**AVIS RELATIF À LA PROTECTION
CONTRE LES EVENTUELS EFFETS NOCIFS ET NUISANCES
PROVOQUÉS PAR LES RAYONNEMENTS NON IONISANTS
GÉNÉRÉS PAR DES ANTENNES ÉMETTRICES STATIONNAIRES**

Commune : LIEGE - Exploitant : TELENET GROUP

Référence exploitant : LG2323P

Rapport n° 4446 / 2023

Figure 1 : Vue en plan des lieux de séjour et des points de contrôle

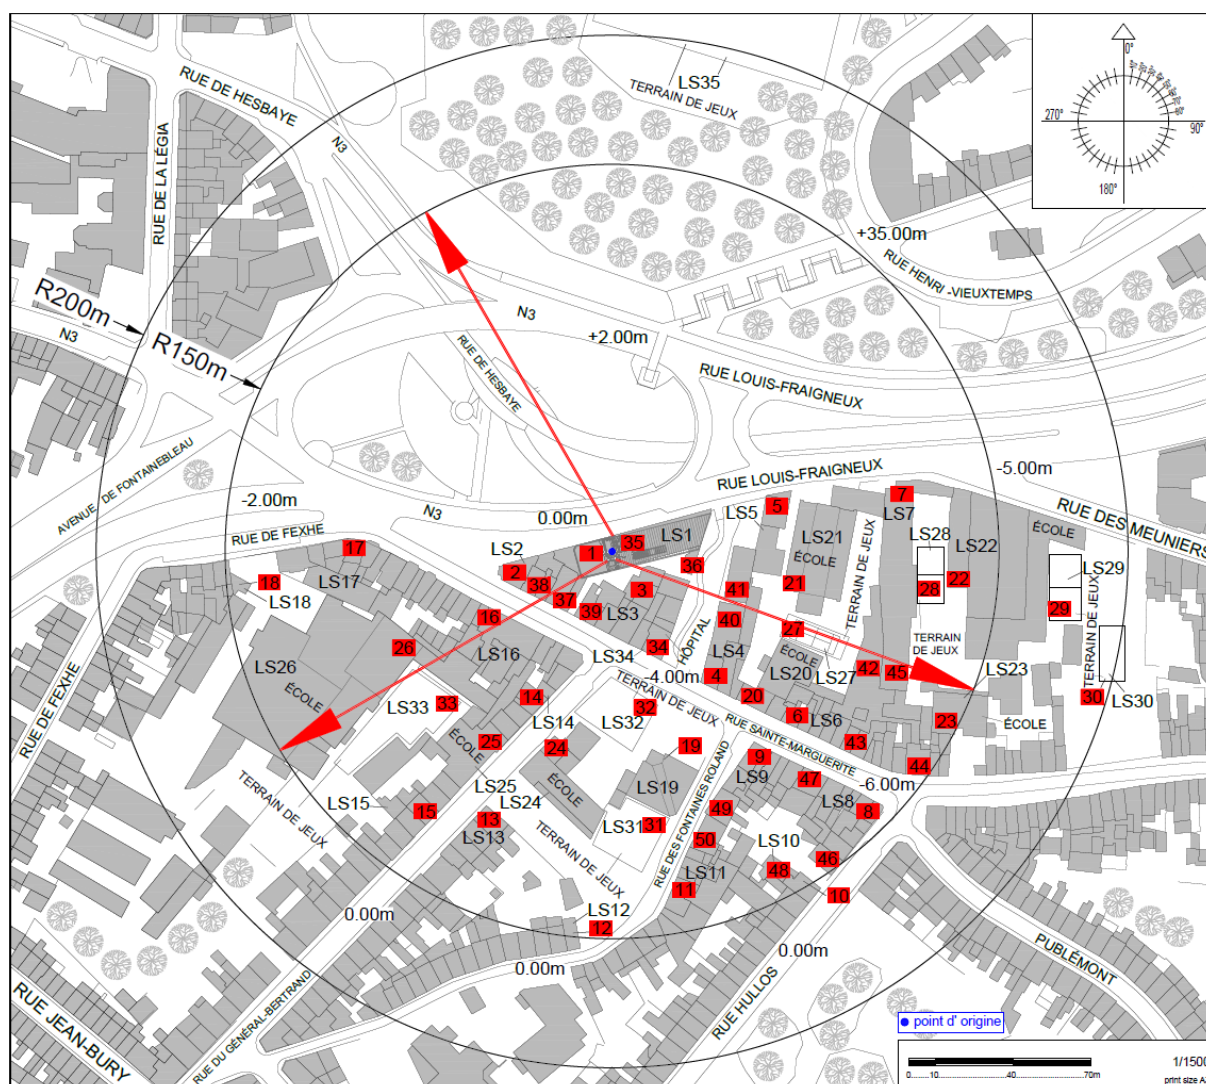
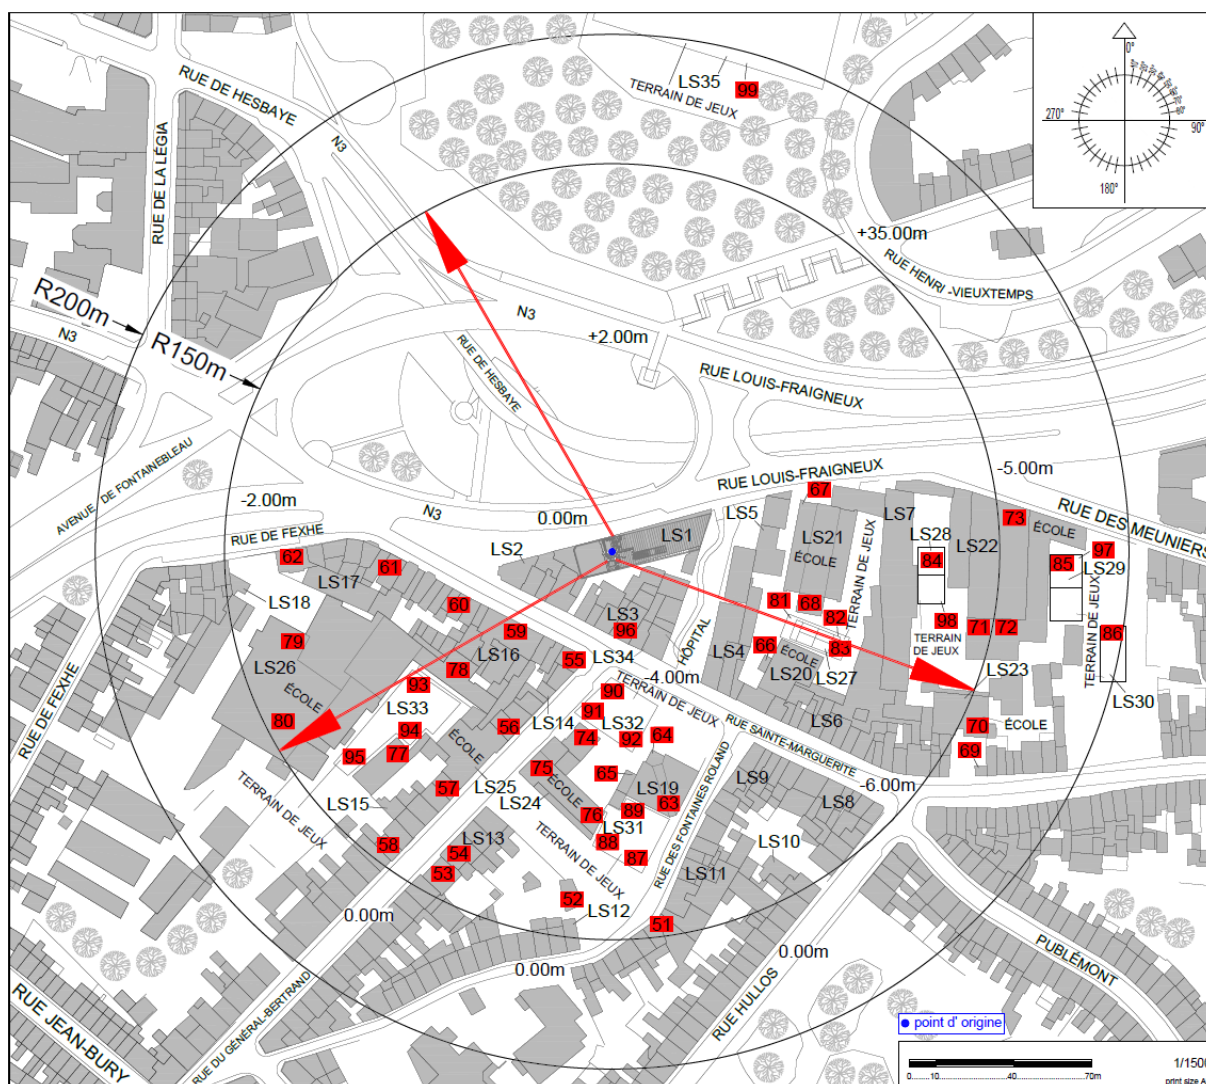
Les fréquences d'émission, la puissance rayonnée par chacune des antennes et leur gain permettent de déterminer le rayon de la zone à analyser. Tout dépassement de la limite par installation est exclu en dehors de cette zone. Le tableau 2 reprend les 35 LS² pour lesquels l'indice d'exposition est le plus élevé. Les différentes colonnes indiquent :

- le numéro du point de contrôle repris sur un des plans de la figure 1;
- le numéro du LS dans lequel se trouve le point de contrôle de la 1^{ère} colonne ;
- l'atténuation d'obstacle prise en compte pour le calcul de l'indice d'exposition dans le LS ;
- le résultat du calcul de l'indice d'exposition.

N° point de contrôle	LS	Atténuation (dB)	Indice d'exposition relatif à la limite par installation IE_i
21	LS21	3,0	0,996
68	LS21	3,0	0,955
26	LS26	3,0	0,909
83	LS27	0,0	0,854
82	LS27	0,0	0,821
60	LS17	3,0	0,782
28	LS28	0,0	0,730
84	LS28	0,0	0,665
25	LS25	3,0	0,604
17	LS17	3,0	0,602
95	LS33	0,0	0,600
2	LS2	3,0	0,594
67	LS21	3,0	0,568
61	LS17	3,0	0,554
98	LS28	0,0	0,552
16	LS16	3,0	0,544
6	LS6	3,0	0,517
45	LS7	3,0	0,418
94	LS33	0,0	0,416
57	LS15	3,0	0,413
29	LS29	0,0	0,394
62	LS17	3,0	0,363
43	LS6	3,0	0,361
79	LS26	3,0	0,359
85	LS29	0,0	0,357
15	LS15	3,0	0,351
42	LS6	3,0	0,350
80	LS26	3,0	0,348
9	LS9	3,0	0,339
27	LS27	0,0	0,337
4	LS4	3,0	0,336
30	LS30	0,0	0,333
47	LS8	3,0	0,331
97	LS29	0,0	0,330
22	LS22	3,0	0,327

En ce qui concerne les antennes de l'installation mentionnées dans le tableau 1, la distance maximale à laquelle la limite pourrait être atteinte, à l'extérieur, est égale à 168,4 m. S'il n'y a pas de LS à une distance inférieure, les antennes respectent forcément la limite d'immission.

Dans le cas des LS situés à l'intérieur des bâtiments, une atténuation d'obstacle est prise en compte et il en résulte que la distance maximale à laquelle la limite pourrait être atteinte se réduit à 119,2 m.

Figure 2 : Vue en plan des installations d'antennes dans un rayon de 300 mètres autour de l'installation faisant l'objet de la demande d'avis

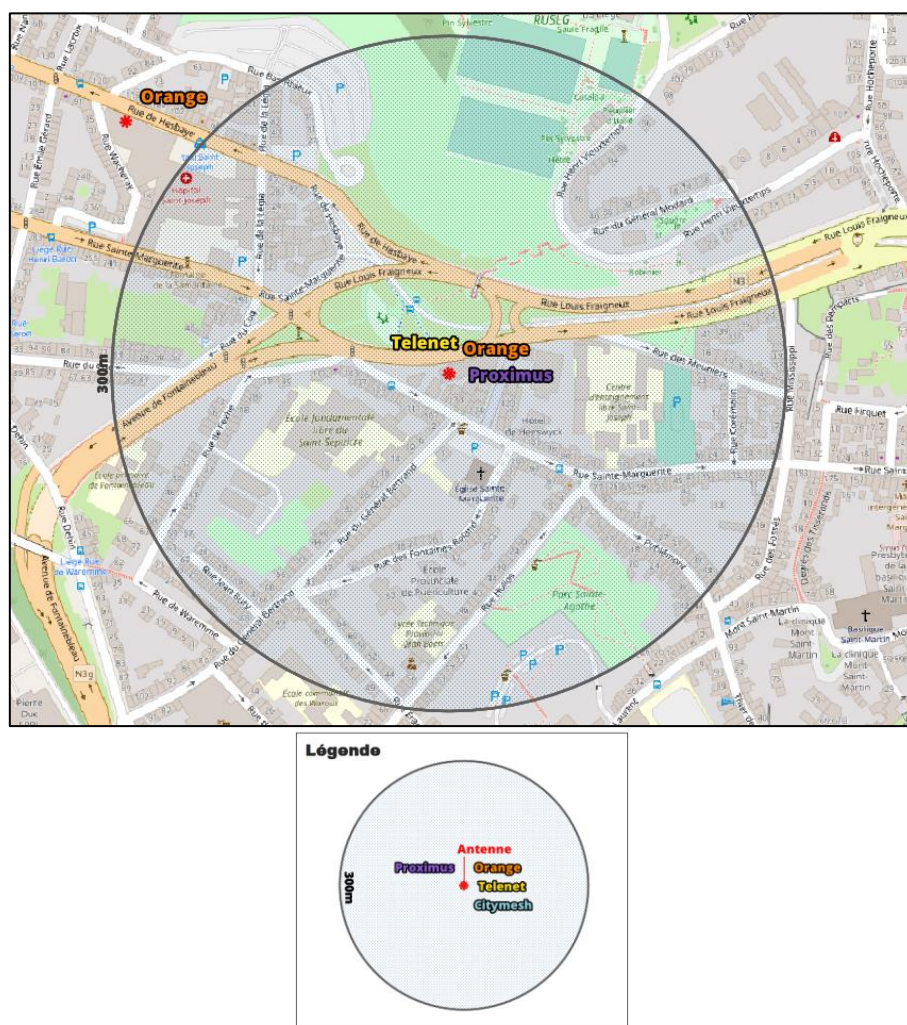
Le plan en projection verticale de la figure 2 indique la localisation des antennes actives éventuelles visées par le décret et situées dans un rayon de 300 mètres autour de l'installation référencée dans le paragraphe 2. Les données de localisation de ces antennes et les avis correspondant sont accessibles via le cadastre en ligne des antennes émettrices stationnaires⁶.

Compte tenu du nombre d'installations localisées dans la figure 2, il apparaît que l'intensité du rayonnement électromagnétique généré, dans les lieux de séjour situés à proximité de l'installation référencée dans le paragraphe 2, par l'ensemble des antennes émettrices stationnaires de l'ensemble des exploitants du même site d'antennes émettrices stationnaires respecte la limite fixée à l'article 4, § 2 du décret.
